Postępowanie o udzielenie zamówienia publicznego dla robót budowlanych
o wartości mniejszej niż próg unijny,
tryb podstawowy
- Numer sprawy: ZP.271.6.2022
pn. **”Odnawialne źródła energii dla mieszkańców Gminy Rudnik “ w formule:
“zaprojektuj i wybuduj”**

Znak sprawy: ZP.271.6.2022
Numer pisma: ZP.271.6.3.2022

A. Dotyczy: postępowania w trybie podstawowym pn. ” Odnawialne źródła energii dla mieszkańców Gminy Rudnik” – w formule: zaprojektuj i wybuduj”

Rysunek 1. Porównanie mocy kolektorów przy natężeniu promieniowania 1000 W/m^2 .

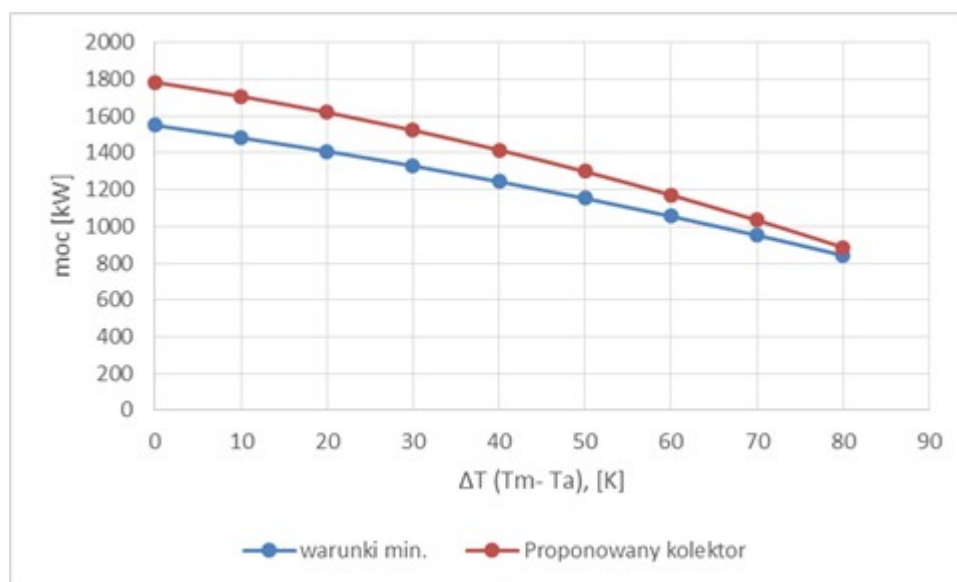
18.1. Wykonawca przeanalizował dane dotyczące kolektorów słonecznych i doszedł do wniosku, że Zamawiający podaje minimalne wymagania dla kolektorów słonecznych, którym odpowiada tylko jeden Wykonawca, co może sugerować ograniczenie konkurencji.

W związku z tym, proszę Zamawiającego o dopuszczenie do postępowania kolektora o współczynniku $a_1 = 3,29 \text{ W/m}^2\text{K}$, $a_2 = 0,023 \text{ W/m}^2\text{K}$, $\eta_0 = 81,5\%$.

Współczynnik a_2 i sprawność optyczna to tylko składowa z parametrów, które przekładają się na moc kolektora, i jako samodzielne elementy współczynnik a_1 lub sprawność optyczna nic nie znaczą. Dopiero zestaw parametrów opisujących sprawność (a_1 , a_2 , η_0) przekłada się na moc wyjściową kolektora. Wynikiem konfiguracji tych składowych jest moc cieplna kolektora, która może być taka sama przy różnej konfiguracji tych współczynników. Kolektor o parametrach przedstawionych w tabeli 1 ma moc większą niż wynika z parametrów sprawności podanych przez Zamawiającego ($a_1=3,460 \text{ W/m}^2\text{K}$, $a_2=0,016 \text{ W/m}^2\text{K}^2$, $\eta_0=83,1\%$) co przedstawiono na rysunku 1.

Zamawiający jest w posiadaniu 3 wzorcowych kart katalogowych spełniających wymagania określone w PFU.
